Ministero della Transizione Ecologica

Commissione Tecnica di Verifica dell'Impatto Ambientale – PNRR – PNIEC
Sottocommissione PNIEC

Parere n. 6 del 30 Agosto 2022

ID 8188 Progetto per la realizzazione di un parco eolico offshore di tipo floating di 33 aerogeneratori di potenza nominale di 15.0 MW cadauno per una potenza nominale complessiva totale installata pari a 495 MW nel Canale di Sardegna, antistante la costa sud occidentale della Sardegna. Proponente: Repower Renewable S.p.A. (Scoping)

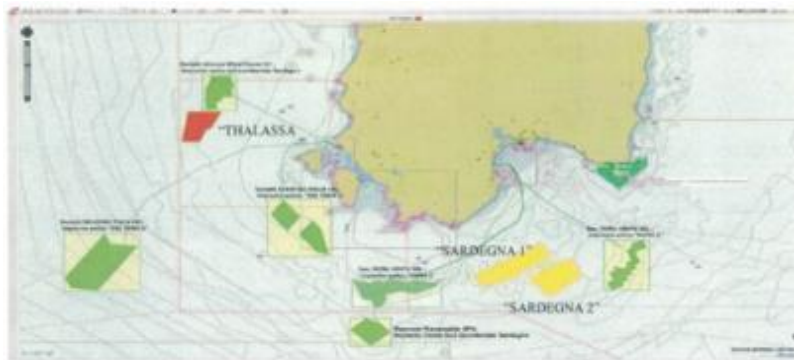
Figura 12: estratto dalle osservazioni presentate dalla Capitaneria di Porto di Cagliari, con nota prot. N. 5755 del 10/02/2022 nell'ambito della fase di valutazione del Rapporto preliminare VAS del "Piano di gestione dello spazio marittimo italiano – Area marittima Tirreno e Mediterraneo occidentale"
